5/7.8.1 – REVIZIJA PROJEKTA INFORMACIONO-KOMUNIKACIONOG SISTEMA-SISTEM OZVUČENJA
Investitor:	Infrastruktura železnica Srbije
Naručilac:	China Railway International Corporation Ltd.
Objekat:	Pruga Beograd - Subotica državna granica (Kelebija), DEONICA PRUGE NOVI SAD - SUBOTICA - DRŽAVNA GRANICA (KELEBIJA), u Novom Sadu, Kisaču, Stepanovićevu, Zmajevu, Vrbasu, Lovćencu, Malom Iđošu, Bačkoj Topoli, Žedniku, Naumovićevu i Subotici , K.O. Novi Sad I, K.O. Novi Sad IV, K.O. Kisač, K.O. Rumenka, K.O. Stepanovićevo , K.O. Čenej, K.O. Bačko Dobro Polje, K.O. Vrbas, K.O. Vrbas - grad, K.O. Zmajevo , K.O. Kucura, K.O. Lovćenac, K.O. Mali Iđoš, K.O. Feketić, K.O. Bačka Topola , K.O. Bačka Topola - Grad, K.O. Mali Beograd, K.O. Bikovo, K.O. Donji Grad, K.O. Žednik , K.O. Novi Grad, K.O. Palić, K.O. Stari Grad, na katastarskim parcelama prema spisku priloženom u Glavnoj svesci
Vrsta tehničke dokumentacije:	PZI Projekat za izvođenje

Oznaka i naziv dela projekta:	**5/7.8 – Revizija projekta informaciono-komunikacionih sistema – sistem ozvučenja, lokacija Lovćenac**
Vrsta radova:	Novi objekat
Projektant:	Dirigent Acoustics d.o.o. Mažuranićeva 29/9, Beograd
Odgovorno lice projektanta:	**mr Dejan To

Slika 2. Model perona i stanice sa dispozicijom zvučnika na železničkoj stanici Lovćenac

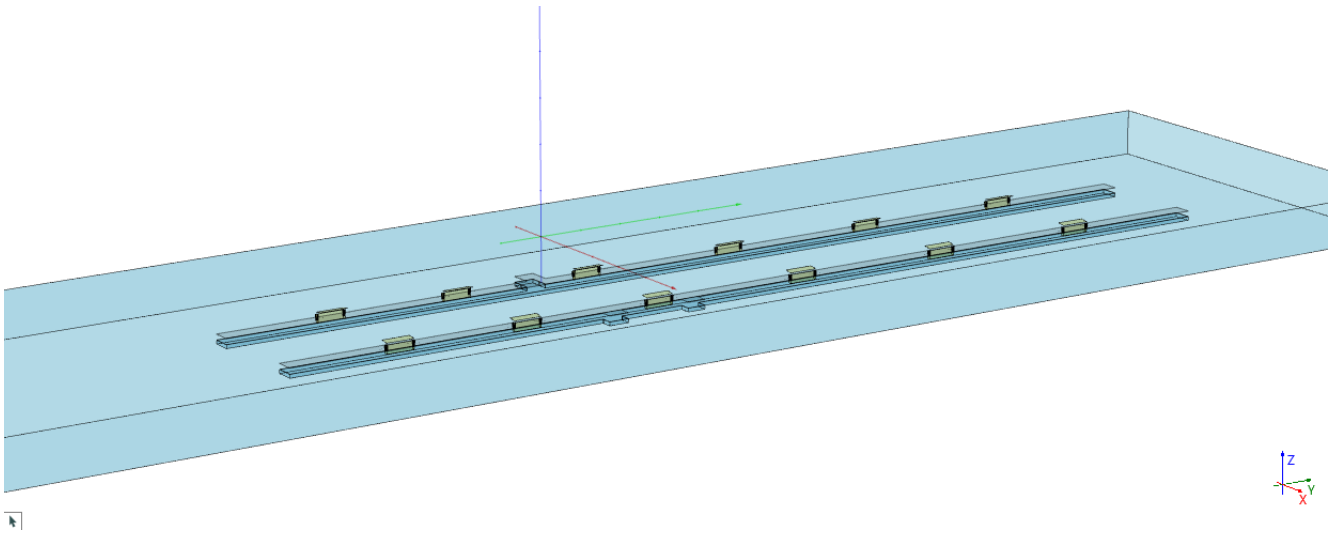
Na slici 2 prikazan je model stanice i pripadajućih perona u softverskom paketu EASE 5 sa dispozicijom svih zvučnika u novoprojektovanom stanju.

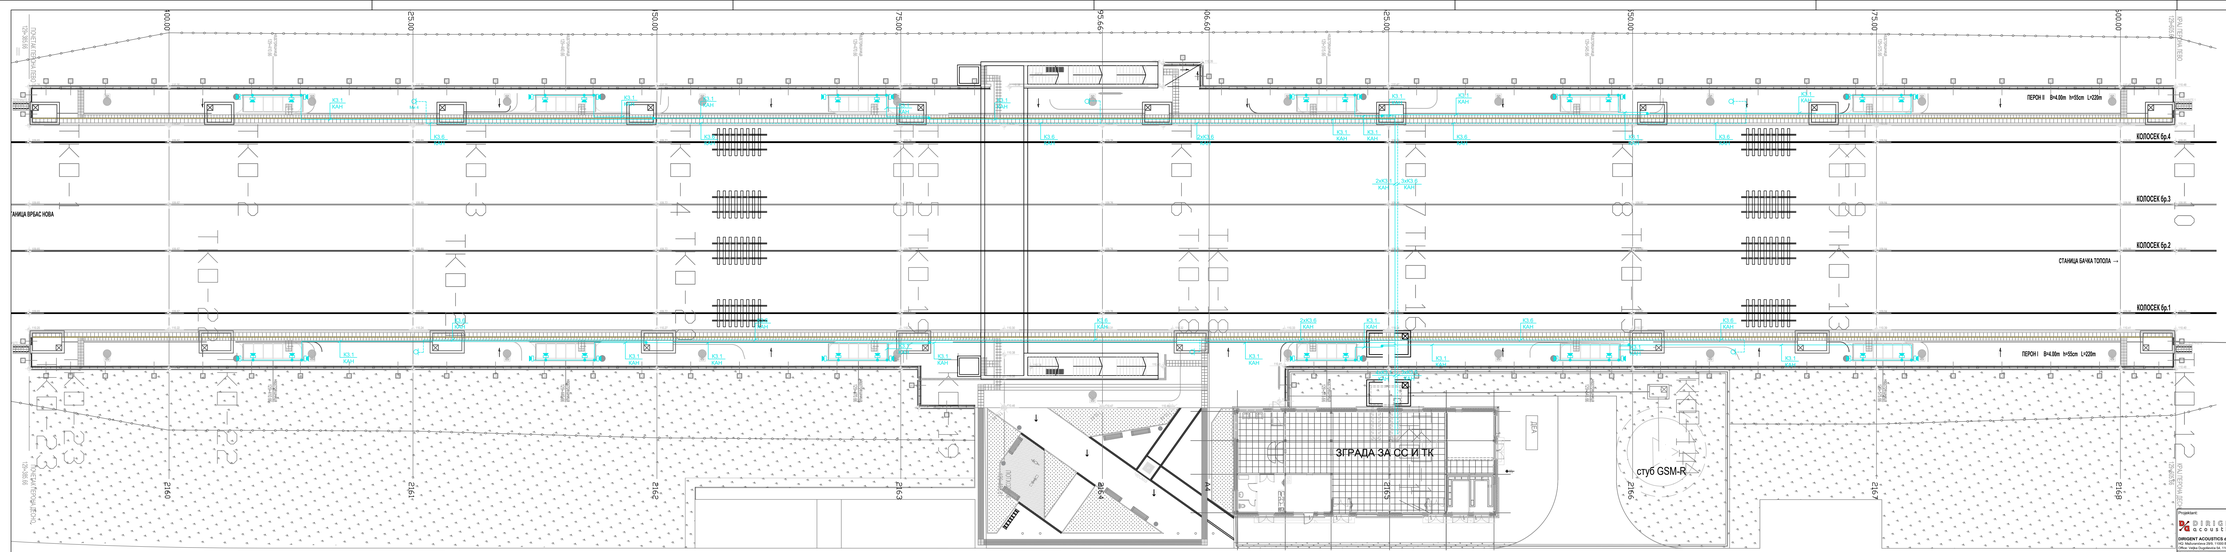
- Sve zvučnike tipa Bosch LBC 3210 postavljene horizontalno ispod nadstrešnice „kućica“ na peronima demontirati ili isključiti sa dovod signala. Ukupno na objektu ima 12 postavljenih „kućica“, odnosno potrebno je demontirati 12 zvučnika tipa Bosch LBC 3210.

- Sve zvučnike koji su postavljeni na stubovima „kućica“ sa spoljne strane, okrenuti ka peronima i podesiti tako da rade u režimu pojačanja 0 dB (60 W).

- Sve zvučnike postavljene sa unutrašnjih strana „kućica“, na stubovima podesiti tako da rade u režimu pojačanja -6 dB (15 W).
- Ostaviti postojeća podešavanja digitalne obrade signala u sistemu za ozvučavanje i obaveštavanje (high pass filter sa početnom frekvencijom od 330 Hz i karakteristikom uspona od 12 dB/oktavi i low pass filter sa frekvencijom odsecanja na 6800 Hz i karakteristikom opadanja od 12 dB/oktavi).

Na crtežu 01 u u grafičkom prilogu data je dispozicija zvučnika na peronima železničke stanice u novoprojektovanom stanju. Na crtežu 02 u grafičkom prilogu je dana jednopolna šema sistema razglasa na lokaciji Lovćenac u novoprojektovanom stanju.

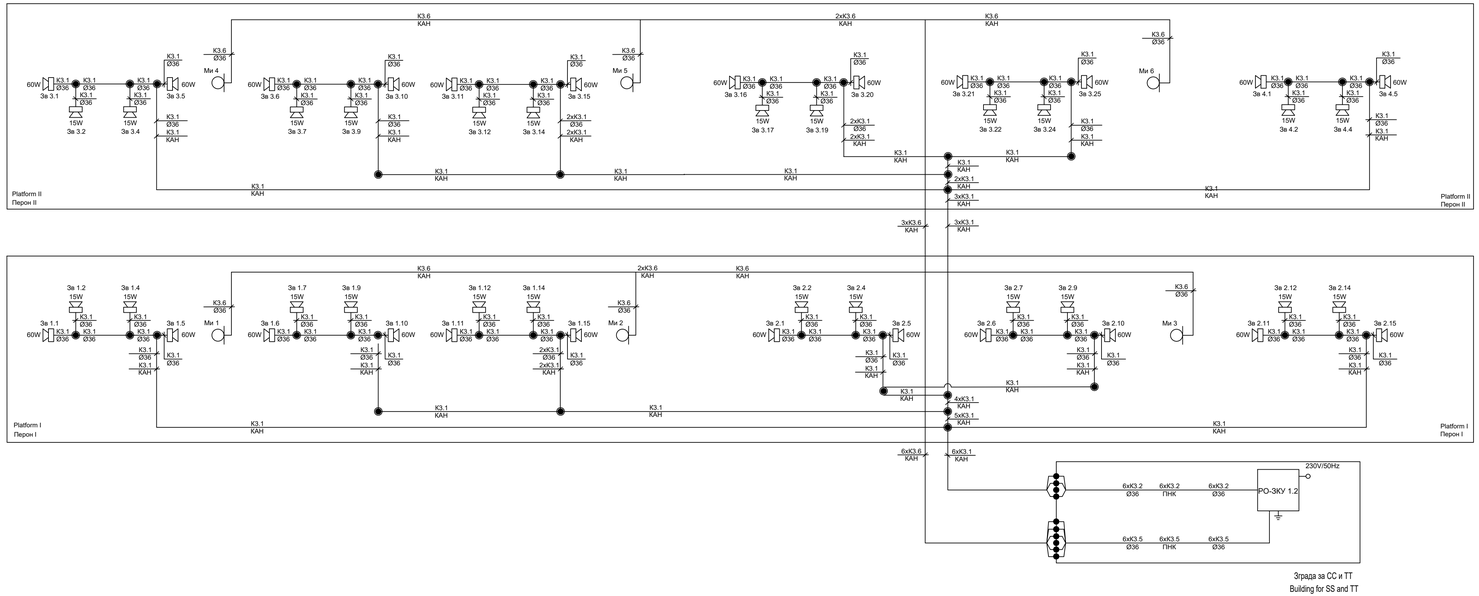
- Nije potrebno unositi nikakve izmene u konfiguraciji pojačavača, mikrofona i pozivnih stanica.
- Pozicije, visine zvučnika i usmerenost podesiti u svemu u skladu sa podacima iz tabele 3 iz poglavlja 5/7.8.6 Numerička dokumentacija
